**Avis de la Mission Régionale d'Autorité environnementale
Nouvelle-Aquitaine sur
le projet de parc photovoltaïque au sol d'environ 19,7 ha
sur la commune de Bazac (16)**

n°MRAe 2022APNA112

dossier P-2022-12955

Localisation du projet : Commune de Bazac (16)
Maître(s) d'ouvrage(s) : société CPNER de Bazac (filiale d'ABOWIND)
Avis émis à la demande de l'Autorité décisionnaire : la préfète de la Charente
En date du : 20 juillet 2022
Dans le cadre de la procédure d'autorisation : permis de construire
L'Agence régionale de santé et la préfète de département au titre de ses attributions dans le domaine de l'environnement ayant été consultées.

Plan de masse- extrait étude d'impact page

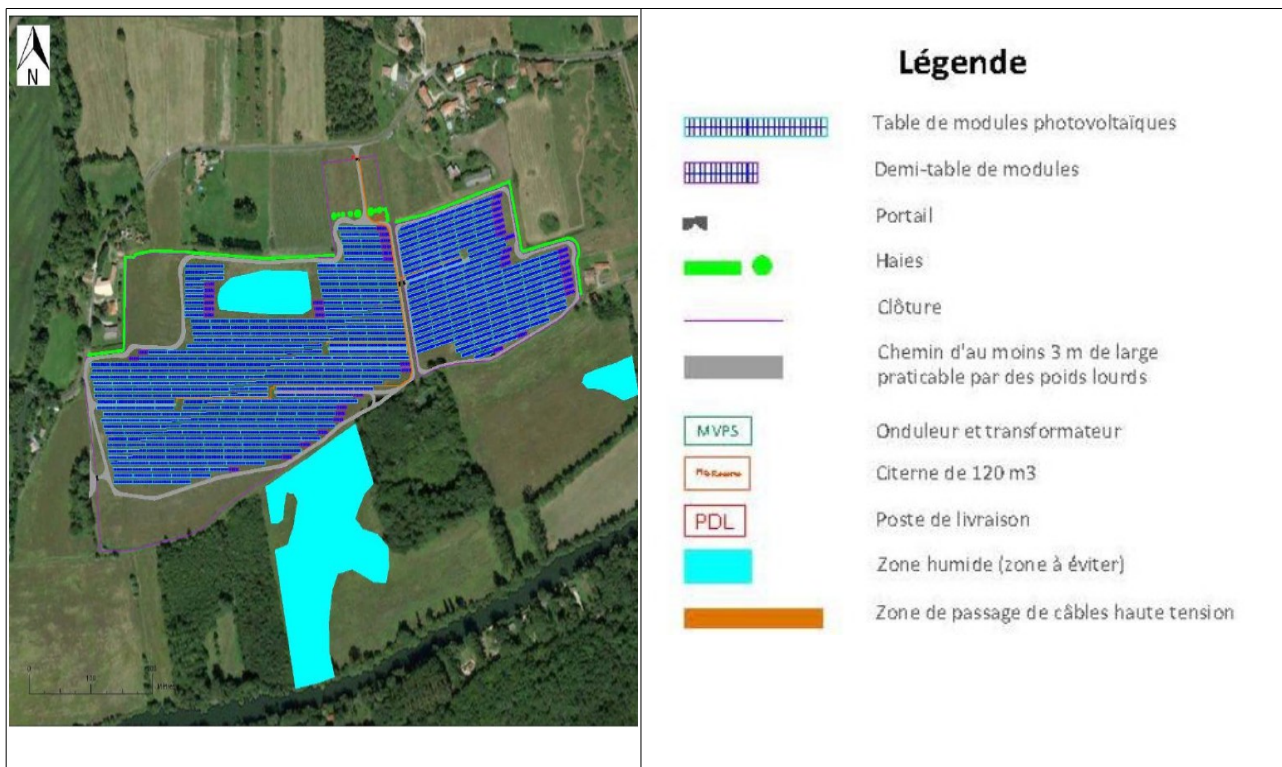
- les caractéristiques d'implantation du parc (implantation des panneaux à 1 m du sol et l'écartement inter-rangée de 3,5 m) ne permettent pas de bonnes conditions d'exploitation agricole pour la pâturage des ovins et l'entretien mécanique ;
- les équipements nécessaires à l'élevage ne sont pas présentés (système d'abreuvement, auges et rateliers, matériel de contention, clôtures mobiles en cas de pâturage tournant etc.), le bâtiment de 100 m² existant dédié à l'élevage est sous-dimensionné au regard du troupeau envisagé (265 brebis) ;
- les conditions de développement de l'activité de maraîchage annoncée ne sont pas étayées.
